Oggetto: [ID: 8435] Procedura di Valutazione di Impatto Ambientale ai sensi dell'art.23 del D.Lgs.152/2006 relativa al progetto per Impianto agrivoltaico denominato e-VerGREEN di potenza picco pari a 76,6 MWp e opere connesse, più contestuale utilizzo agricolo-zootecnico, sito nei Comuni di Santhià (VC) e Carisio (VC).

Proponente: EG Edo S.r.l.

CONTRODEDUZIONI ALLA DELIBERA N. 15-6825 DEL 04.05.2023 e relativo Allegato 1 recante le osservazioni della Regione Piemonte - Giunta Regionale.

Regione Piemonte - Giunta Regionale | Delibera n. 15-6825 del 04/05/2023 e relativo Allegato 1

Figura 3. Step logici di analisi delle emissioni/sequestro di CO₂ e individuazioni di eventuali misure correttive.

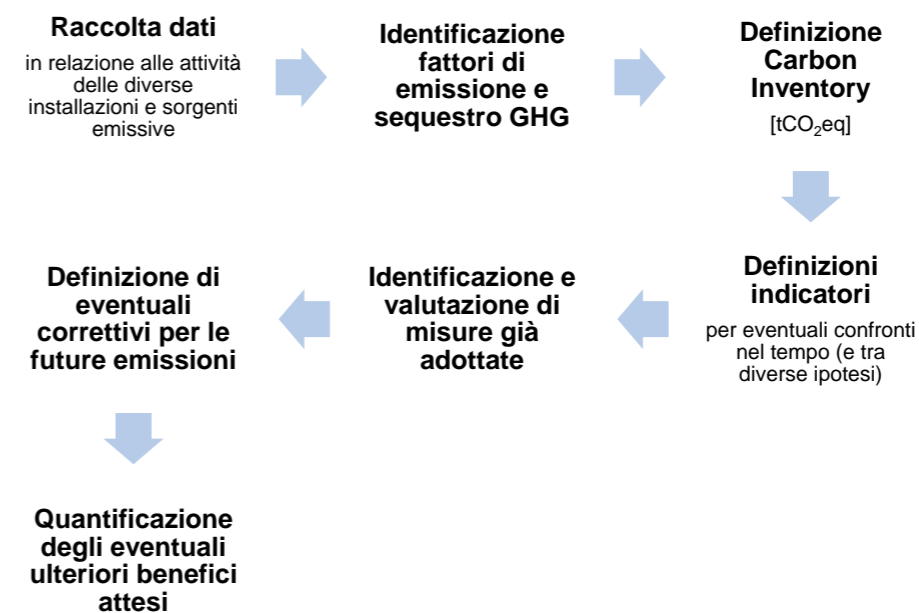
3.b Avrebbe dovuto essere previsto un monitoraggio delle emissioni climalteranti che valutasse gli effettivi impatti dovuti:

- alla produzione dei dispositivi (a valle della scelta del produttore più virtuoso);
- alle emissioni evitate grazie alla produzione di energia da fonti rinnovabili, esplicitando il fattore di emissione del sistema di produzione nazionale (aggiornato annualmente);
- a ogni altra emissione legata all'attività agricola;
- alla riduzione delle emissioni ottenuta attraverso eventuali compensazioni.

Tale monitoraggio dovrebbe essere effettuato per tutta la vita utile dell'impianto e gli esiti dovrebbero essere comunicati annualmente, per i primi 3 anni, e in seguito su richiesta dell'ente di controllo e contestualmente con l'eventuale relazione di aggiornamento su ripristini e compensazioni.

Con riferimento invece all'osservazione 3.b, durante il confronto con i tecnici incaricati della valutazione del progetto (menzionato nella precedente nota), è stata affrontata anche la richiesta di monitoraggio delle emissioni climalteranti arrivando a condividere ipotesi e problematiche tecniche in ottica costruttiva.

Per addivenire a una ipotesi percorribile, è stata introdotta la possibilità di un monitoraggio orientato alla verifica della c.d. "Neutralità Carbonica" aziendale.

A tal fine, le attività - introdotte all'interno del Progetto di Monitoraggio Elaborato "FTV22CP05-AMB-R-15-Progetto_monitoraggioRev#1" - saranno funzionali alla definizione di un c.d. "*Carbon Inventory*" (ispirandosi, per esempio, al *GHG Protocol*, o similari) nell'ottica di definizione delle emissioni dirette e indirette aziendali secondo il perimetro operativo secondo lo schema logico in Figura 3 sottostante.

Il monitoraggio sarà effettuato il primo anno a valle delle fasi cantieristiche per la definizione di uno status di partenza iniziale propedeutico all'avvio delle attività produttive agro-energetiche e l'aggiornamento avverrà a cadenza periodica in concomitanza con i monitoraggi di carbonio nel suolo (per opportuna disponibilità di dati).

Figura 5. localizzazione rilievi floristici.

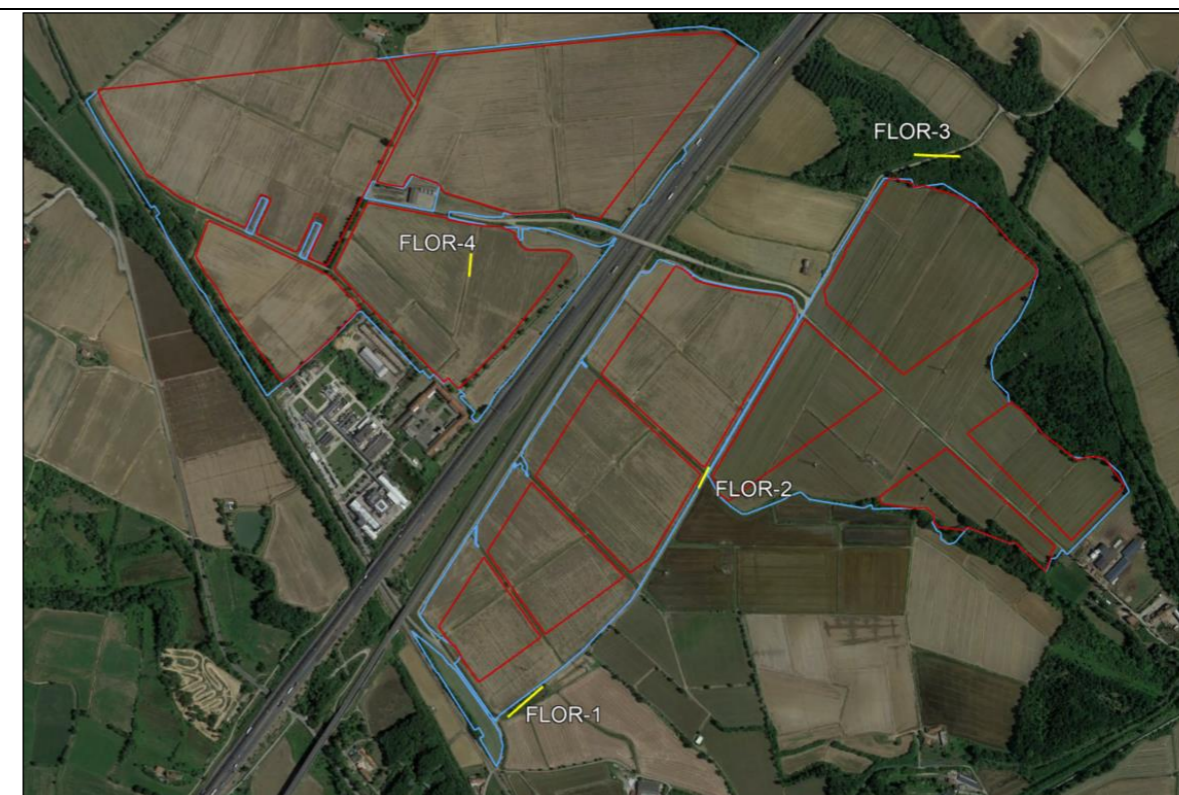
7.b Si rileva che la caratterizzazione del sito in relazione alle componenti biotiche è stata condotta unicamente sulla base di dati acquisiti da banche dati regionali e/o locali. Unicamente per la vegetazione è stato riportato un rilievo in campo, effettuato per altro nel mese dicembre 2021, non ideale per apprezzare la presenza di eventuali specie di interesse conservazionistico e/o la presenza di specie esotiche invasive che potrebbero rappresentare in fase di cantiere ed in post operam un problema gestionale. Sarebbe quindi stato necessario effettuare un'analisi di campo per connotare adeguatamente le particolarità faunistiche e vegetazionali dell'area interferita dal progetto.

In riferimento alla richiesta 7.b si rappresenta che nel mese di luglio 2023 sono state realizzate delle osservazioni in campo al fine di individuare la potenziale presenza di eventuali specie di interesse conservazionistico e/o la presenza di specie esotiche invasive (IAS, Invasive Alien Species), che potrebbero rappresentare un problema gestionale in fase di cantiere e in *Post-Operam*. Nello specifico, è stato condotto un approfondimento sulla caratterizzazione vegetazionale mediante l'esecuzione di 4 rilievi floristici, di cui n. 1 in prossimità della zona umida localizzata a Sud dell'area di impianto, n. 2 all'interno del sito di progetto (uno localizzato nella porzione Nord e uno nella porzione Sud) e n. 1 all'interno della fascia boscata posta a Nord-Est dell'area di impianto (Figura 5).

Quanto emerso in sede di sopralluogo è stato integrato all'interno del par. 3.8.2. "Inquadramento floristico-vegetazionale e flora locale" dello Studio di Impatto Ambientale (cfr. elaborato "FTV22CP05-AMB-R-02-Studio di Impatto AmbientaleRev#1") - a cui si rimanda per approfondimenti in merito.
